**VARIANTE PARZIALE AL REGOLAMENTO URBANISTICO PER LA  
RIQUALIFICAZIONE DEL TRATTO VADA-MAZZANTA DENOMINATO “LA  
CITTA’ AL MARE”, NEL COMUNE DI ROSIGNANO M.MO.**

**CONTRODEDUZIONI ALLE OSSERVAZIONI  
ai sensi art. 19 L.R.T. n. 65/2014**

**REGISTRO DELLE OSSERVAZIONI**

**dicembre 2014**

**Scheda A - Scheda relativa agli interventi al Residence "Gli Oleandri" (AP04), all'area "orti e case" (AP05) e all'area sosta camper (AP07/5)**

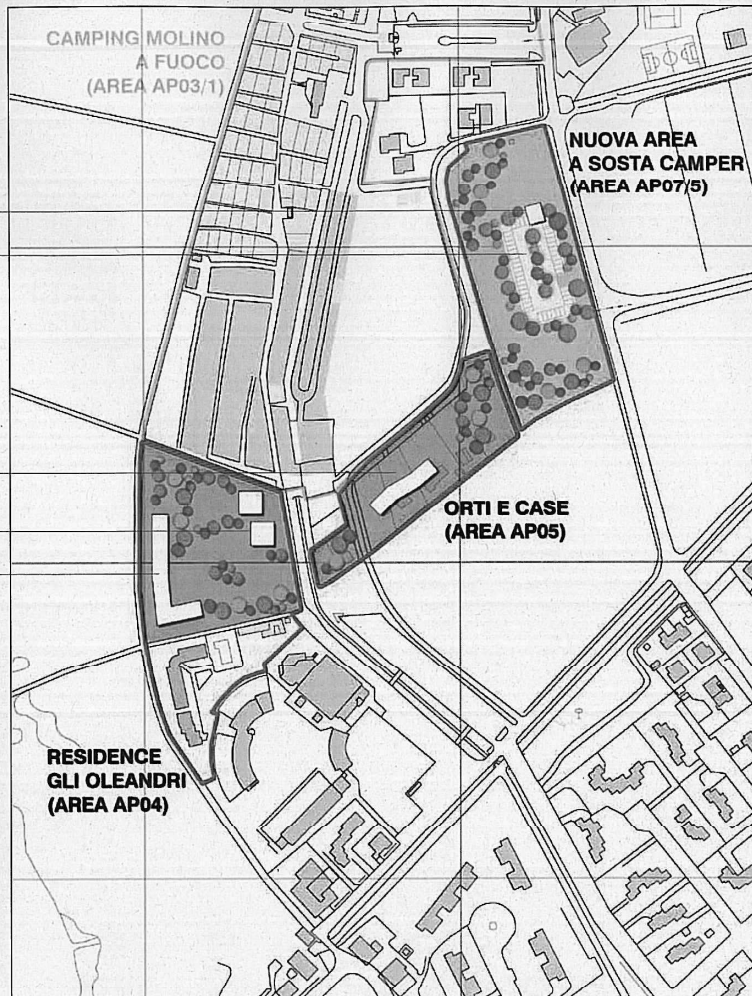
- **Area AP04** - Ampliamento RTA con incremento di 80 PL all'interno dell'area: anche in questo caso il maggior carico urbanistico investe un'area estremamente delicata e fragile a ridosso della pineta e del mare e pertanto *deve essere ridimensionato e preceduto comunque da accurate valutazioni ambientali e paesaggistiche che ne dimostrino la sostenibilità*;

- AP04 - Gli Oleandri, ampliamento Residenza Turistico Alberghiera ( RTA) (scheda A)

- *Descrizione dello stato attuale* - L'area ha una superficie di 1,4 ettari circa posta a ridosso della pineta (SIR tomboli di Cecina), in Loc. Molino a Fuoco. L'area è libera ed aperta, priva di vegetazione d'alto fusto. Si trova contigua all'area insediata dove si trova la RTA esistente (30 unità abitative), la piscina comunale ed altri fabbricati.

L'area, nel vigente RU è identificata come "Apne" (aree prevalentemente non edificate).

- *Previsioni* – Riqualificazione dell'intero complesso con aumento di 80 posti letto nella RTA con ristrutturazione dell'esistente e ampliamenti della volumetria;

**Scheda B - Scheda relativa agli interventi al campeggio Molino a Fuoco (AP03/1)**  
 (I nuovi volumi sono in giallo)

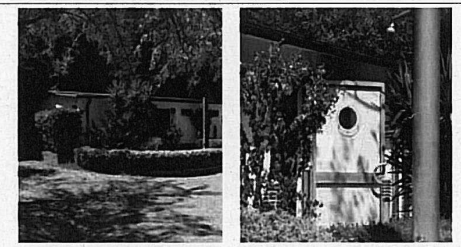
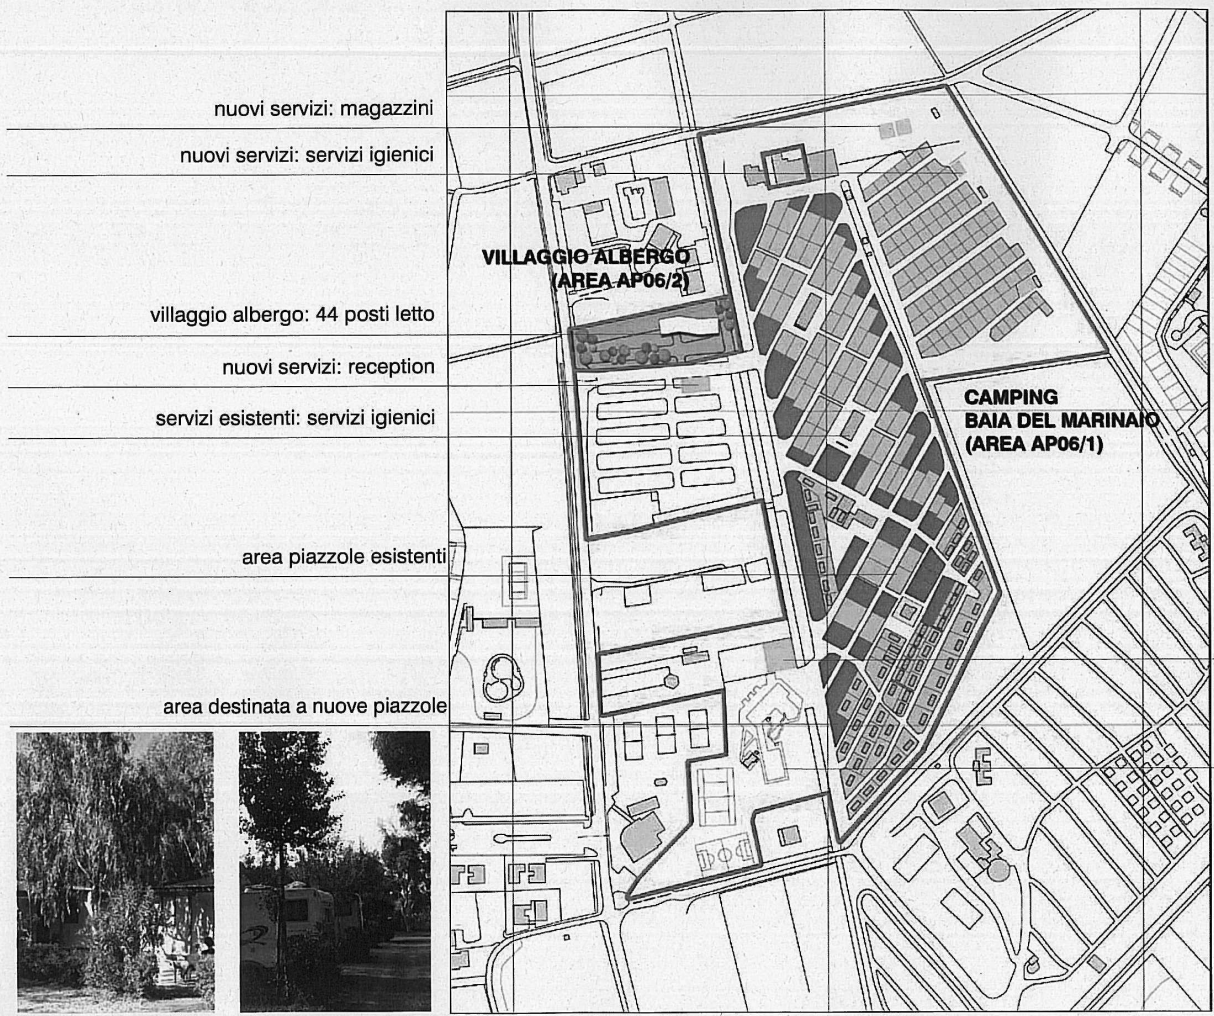
- **Aree AP03/1 e AP01/1** - Incremento di 62 e 142 piazzole di campeggi esistenti: il maggior carico urbanistico attribuito ai due campeggi investe 2 aree estremamente delicate e fragili a ridosso della pineta e del mare e pertanto deve essere *ridimensionato e comunque preceduto da accurate valutazioni ambientali e paesaggistiche che ne dimostrino la sostenibilità*; per AP03/1 occorre anche valutare il rapporto con le aree edificate contigue.

- AP03/1 - camping Molino a Fuoco (scheda B)

- *Descrizione dello stato attuale*- L'area ha una superficie di 8,4 ettari circa, si sviluppa secondo un andamento nord-sud, è delimitato ad ovest dalla pineta (SIR Tomboli di Cecina), e ad est dalla via dei Cavalleggeri.

L'area, nel vigente RU è identificata: in parte (area adiacente alla Pineta) come tessuto urbanistico "oc" (Aree o edifici per funzioni turistico-ricettive -attrezzature specialistiche per la ricettività, la balneazione, il diportismo, gli alberghi, altre attrezzature esistenti, ecc.- e intrattenimento); in parte (zona sud ovest dell'area) identificata come "Apne" (aree prevalentemente non edificate); in altra zona (fascia ristretta lungo via dei Cavalleggeri) era previsto un comparto di trasformazione per "area sosta camper" (scheda norma 2-t12) , non più efficace dal 10/06/2014.

- *Previsioni* – Aumento del numero delle piazzole di 174 unità ( 132 + 42); ampliamento dei servizi igienici e realizzazione di nuovi servizi igienici; nuove strutture di ristorazione; nuove strutture sportive a servizio delle strutture esistenti; riqualificazione delle strutture esistenti interne; realizzazione strutture temporanee.

**AP03/01 | Molino a Fuoco**  
 Il progetto prevede per il camping Molino a Fuoco la realizzazione di 132+42 piazzole. Tale dato che in prima lettura potrebbe risultare sproporzionato, deve tener conto della superficie di circa 8 ettari su cui si sviluppa l'intera struttura all'interno della quale sono attualmente collocate solo 120 piazzole. Le piazzole di progetto vanno a completare la naturale morfologia del campeggio come é facilmente riscontrabile dalla planimetria a fianco

**Scheda C - Scheda relativa agli interventi al campeggio Baia del Marinaio (AP06/1 e AP06/2).**

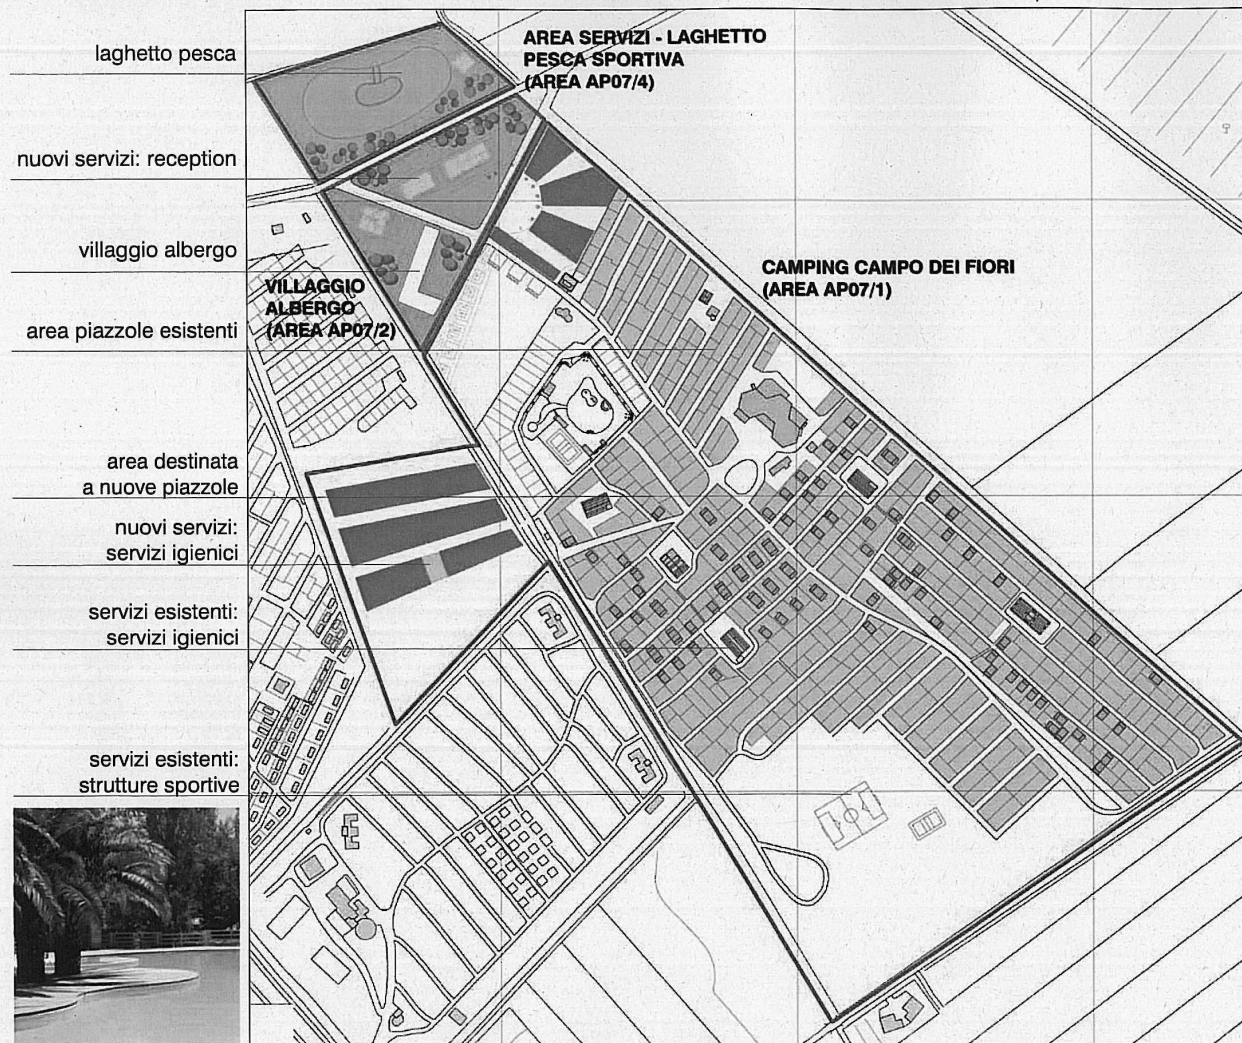
- **Aree AP06/2 e AP07/2** - Nuovi villaggi turistici in ampliamento di campeggi esistenti con coinvolgimento di nuove aree: nel primo caso il dimensionamento deve essere attentamente valutato in quanto *la previsione rischia di compromettere il rapporto con le aree edificate contigue al campeggio*; nel secondo caso *la previsione apre a un nuovo fronte urbanizzato e non contribuisce alla riqualificazione dei margini del tessuto edificato.*

- AP06/2 - Nuovo "villaggio albergo" all'interno del campeggio "Baia del Marinaio" (scheda C)

- *Descrizione dello stato attuale* – L'area è ubicata in adiacenza all'insediamento turistico de "La Ventola". Attualmente è utilizzata come parcheggio ed è interamente perimetrata da alberi d'alto fusto.

L'area, nel vigente RU è identificata come tessuto "oc" (Aree o edifici per funzioni turistico-ricettive - attrezzature specialistiche per la ricettività, la balneazione, il diportismo, gli alberghi, altre attrezzature esistenti, ecc.- e intrattenimento - UTOE 2 campeggi esistenti).

- *Previsioni* – Realizzazione di struttura ricettiva tipologia "villaggio albergo" per 44 posti letto.

**Scheda D - Scheda relativa agli interventi al campeggio Baia del Marinaio (AP07/1, AP07/2, AP07/4 ).**

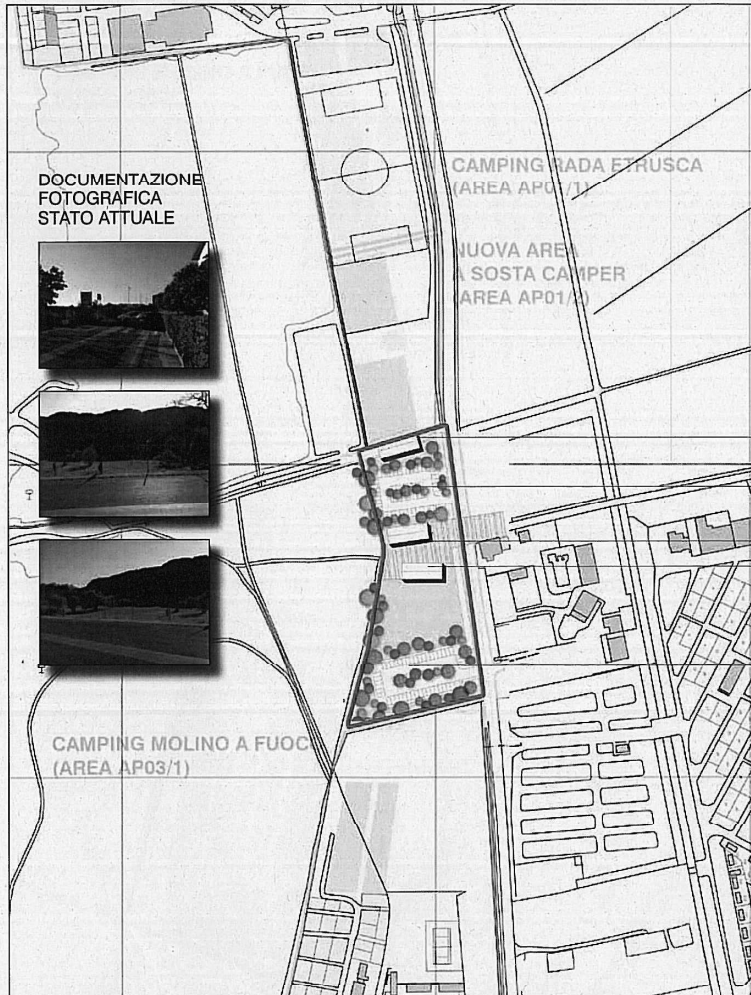
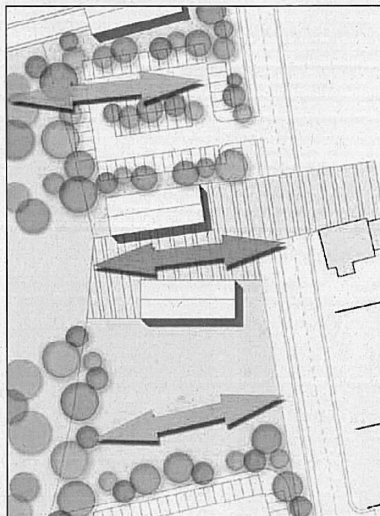
- **Area AP07/4** - Chiarire se la previsione riguarda l'ampliamento di 146 piazzole del campeggio "campo dei fiori" con coinvolgimento di nuove aree; in tale caso *la previsione rischia di aprire un nuovo fronte urbanizzato e non contribuisce alla riqualificazione dei margini del tessuto edificato.*

#### - AP07/4 - Area agricola con finalità didattico-ricreative

- *Descrizione dello stato attuale* - Area posta sul limite nord dell'area dei campeggi in continuità con l'attuale area del campeggio "Campo de' Fiori", delimitata a nord dalla via del Novanta e nelle altre direzioni dai campi aperti della bonifica. Si tratta di una superficie aperta attualmente coltivata. L'area, nel vigente RU , è identificata come "pp" (beni areali soggetti a regole paesaggistiche).

- *Previsioni* – Area destinata ad una duplice funzione: contribuirà all'ipotizzato sistema di messa in sicurezza idraulica come vasca di espansione e contestualmente potrà accogliere attività didattico-ricreative (percorsi pedonali e lago di pesca sportiva). All'occorrenza saranno messe a dimora nuove alberature.
